Objet : Réponses à l'avis sur la mise à jour du zonage ruissellement de Pujaut et l'Etude hydraulique « Petit Etang » (Réf Cereg 2023-CI-000801 – juillet 2024 Zonage ruissellement et phase 2)

Vous trouverez dans ce documents les réponses à vos différentes remarques émises dans votre avis.

Cartographie des incidences sur les vitesses d'écoulement en situation exondée pour la pluie de période de retour 100 ans

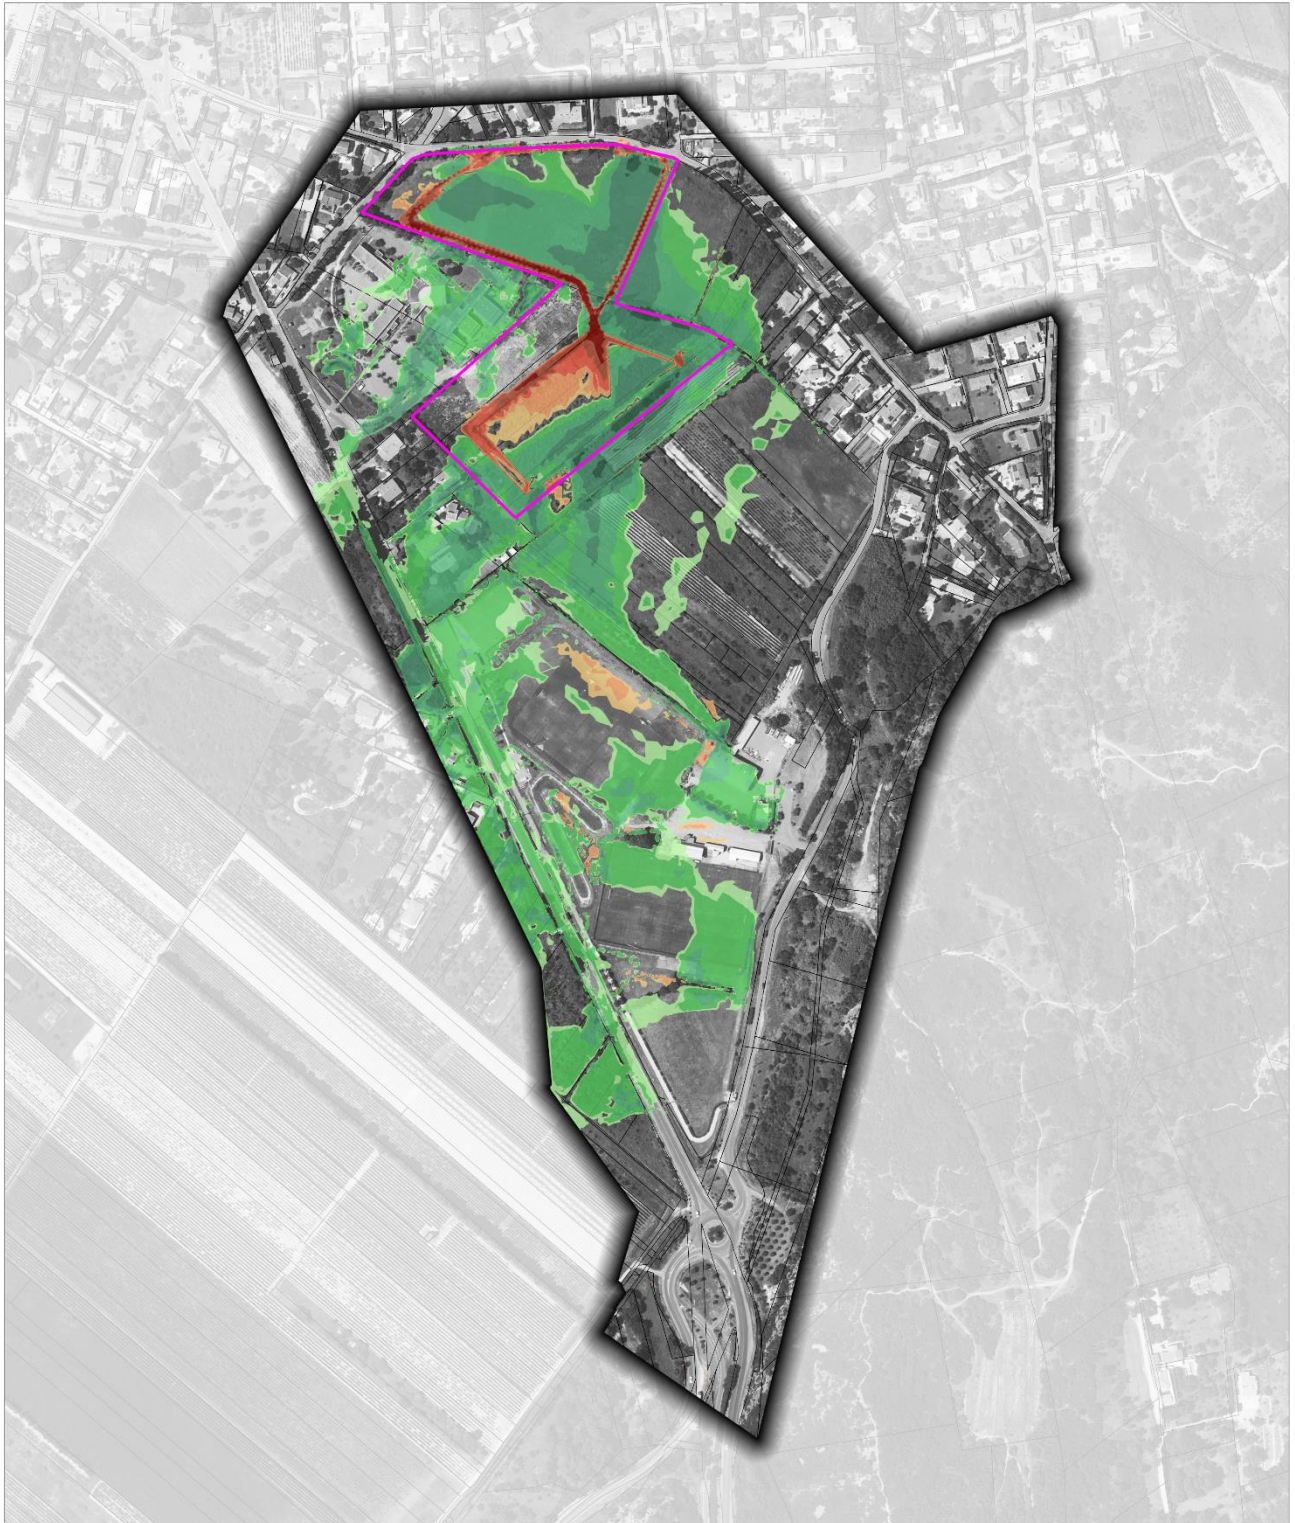
- **P22 B.II. Analyse des résultats de modélisation 2D en situation exondée :**
 - **Les cartes des vitesses et des différences de vitesse par rapport à la situation existante devront être ajoutées à l'étude ;**

Les cartographies des vitesses en situation actuelle et exondée sont déjà jointes en annexe du rapport. Cartographie 2 et 2Bis pour les vitesses en situation actuelle ; 5 et 5Bis pour les vitesses en situation exondée.

Nous vous transmettons dans cette réponse la carte des incidences des vitesses.

Les vitesses sont modifiées de la manière suivante :

- Réduction globale de la vitesse d'écoulement
- Augmentation importante de la vitesse d'écoulement (supérieure à + 1.0 m/s) dans les ouvrages d'exondement (fossé, bassin d'écêtement) ;
- Augmentation faible et ponctuelle de la vitesse (+ 0.05 à + 0.25 m/s) sur des zones sans enjeux en aval du projet (terrain de sport, fossé, parking, espaces naturels).

L'augmentation des vitesses en dehors de l'emprise projet est éparse, sans aucune augmentation des hauteurs d'eau et sans mise en danger (vitesse restante < 0.5 m/s). L'augmentation de la vitesse d'écoulement en dehors de l'emprise projet ne produit donc pas de modification de la classe d'aléa.
